# SPECTRO3-SL-Scope (OF500...)

## Änderungen nach Software-Update von SPECTRO3-SL-Scope V1.1 auf V1.2

## Änderung 2:

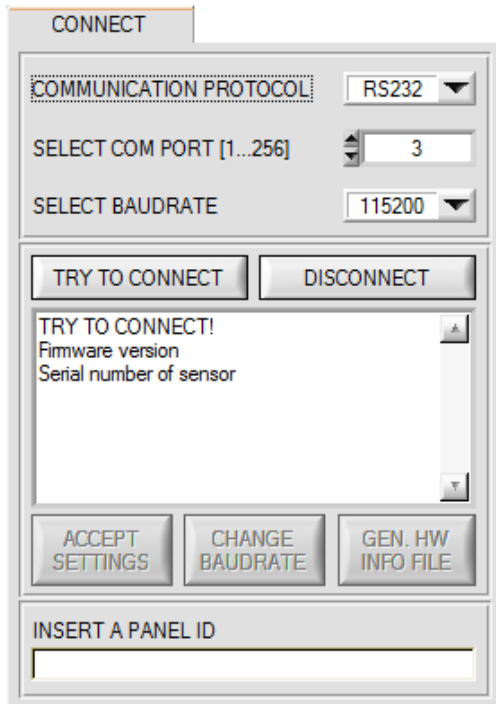
1. Beim Verbindungsaufbau wird zusätzlich zur Firmware Version die Seriennummer des kontaktierten Sensors übertragen.
2. Die Baudraten wurden erweitert mit 230400 und 460800.
3. Mit **DISCONNECT** trennt man die Verbindung vom Sensor zum PC. Die Software schaltet in den OFFLINE Modus in dem nur ein Parametertausch mit einer Datei auf einem Speichermedium möglich ist. Die Schnittstelle ist jetzt für andere Programme (z.B. FirmwareLoader) frei.
